**Avis de la Mission Régionale d'Autorité environnementale
Nouvelle-Aquitaine formulé à l'occasion de la présentation d'un
projet de parc photovoltaïque au sol
à Bergerac (24)**

n°MRAe 2024APNA99

dossier P-2024-15705

Localisation du projet : Commune de Bergerac (24)
Maître(s) d'ouvrage(s) : Société URBASOLAR/URBA 486
Avis émis à la demande de l'Autorité décisionnaire : Préfet de la Dordogne
En date du : 25 mars 2024
Dans le cadre de la procédure d'autorisation : Permis de construire
L'Agence régionale de santé et le préfet de département au titre de ses attributions dans le domaine de l'environnement ayant été consultés.

Cartographie des zones sensibles risque incendie – extrait étude d'impact page 76

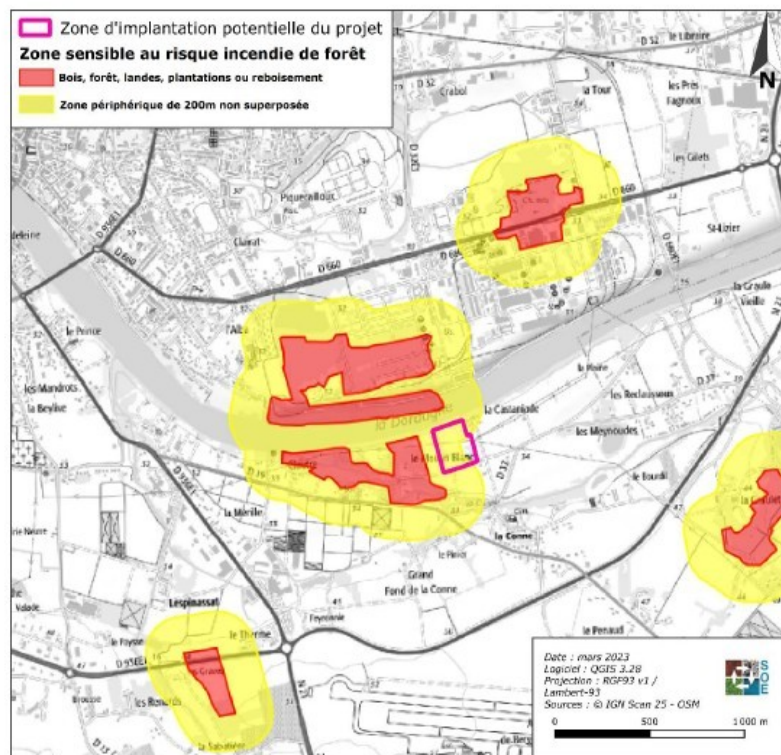
La MRAe recommande que les obligations légales de débroussaillage (OLD) soient bien mises en œuvre puisque le projet se situe à moins de 200 m de bois et forêts. Des compléments relatifs à l'application de la démarche ERC à ces OLD apparaissent nécessaires, notamment sur le sujet des incidences possibles des OLD sur la ripisylve en bordure de la Dordogne.
